Oficio Nro. SM-2019-3504

Asunto: Vía Perimetral Metropolitana, intersección con la Vía Interoceánica. Gdoc No. 2019-088051

PROYECTO DEFINITIVO VÍA PERIMETRAL METROPOLITANA, INTERSECCIÓN CON LA VÍA INTEROCÉANICA Y CRUCE DEL RÍO MACHANGARA, SECTOR DE CUMBAYÁ

Figura No.1

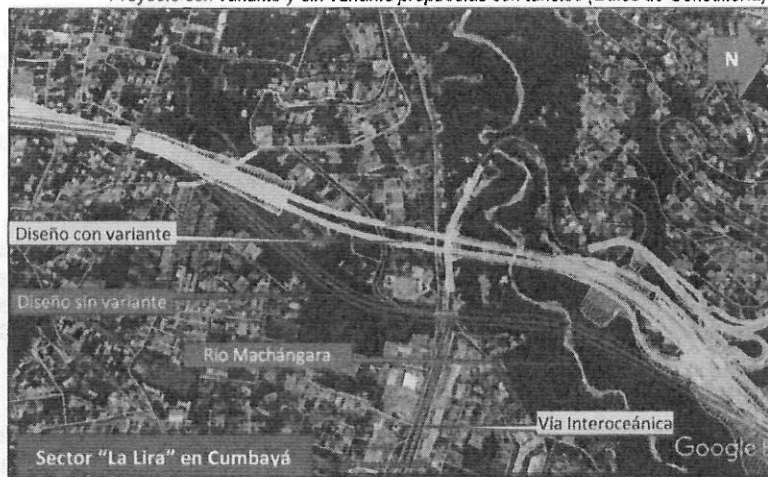
Tal como se puede evidenciar en el cuadro anterior el diseño de la variante tiene mayores ventajas que el diseño original, ya que el costo es menor en \$ 43'018.502,29, lo que implica un significativo ahorro financiero, debido a que su trazado tiene un puente con una menor longitud el cual se reduce de 770 m a 240 m, cruzando en ambos casos bajo la Vía Interoceánica, cumpliendo el mismo servicio de continuidad y conectividad con el resto del proyecto de la Vía Perimetral Metropolitana.

Evidentemente, el diseño con variante respecto del diseño del proyecto original del tramo antes indicado, sin lugar a dudas, es el más idóneo a ejecutarse, quedando sin efecto el trazado original, y por ende las afectaciones prediales podrían también liberarse; sin embargo, debido a que el proyecto Vía Perimetral Metropolitana debe tener una adecuada conectividad y accesibilidad directa al sector de Cumbayá, la EPMMOP, plantea que esos predios afectados no sean eliminados, sino que sirva para desarrollar los ramales de conexión antes referidas.

1. De acuerdo con el análisis antes descrito, se concluye que el proyecto denominado Diseño con Variante, Propuesta con Túnel (Datos de Consultoría), constituye la alternativa más idónea de acuerdo con la información remitida por la EPMMOP, tanto desde el punto de vista técnico,

social y económico con relación al trazado Original, por lo que se considera justificado su implementación.

2. En cuanto se refiere a desarrollar el proyecto de conexiones viales adicionales en el sector de Cumbayá, se concluye que es procedente desarrollar dicho proyecto, lo que implica que debe mantenerse vigente la afectación de los predios involucrados en el trazado Original de la Vía Perimetral Metropolitana, en ese sector, por cuanto dichas conexiones favorecen de manera primordial a los problemas presentados en el sector de la parroquia de Cumbayá, siendo esta quizá una de las únicas posibilidades concurrentes de mejorar la movilidad de ese sector.

En las conexiones viales desde la Vía Perimetral Metropolitana hacia el sector de Cumbayá, que la EPMMOP desarrollará, hay que tomar en cuenta que las mismas, deben permitir la continuidad con las vías secundarias del sector, a fin de facilitar los desplazamientos vehiculares hacia los diferentes destinos proporcionados por la implementación de la Vía Perimetral Metropolitana, por lo que se solicita que en el proceso de desarrollo de los diseños estos sean socializados con la Secretaría de Movilidad para poder realizar los ajustes necesarios que fueran del caso.
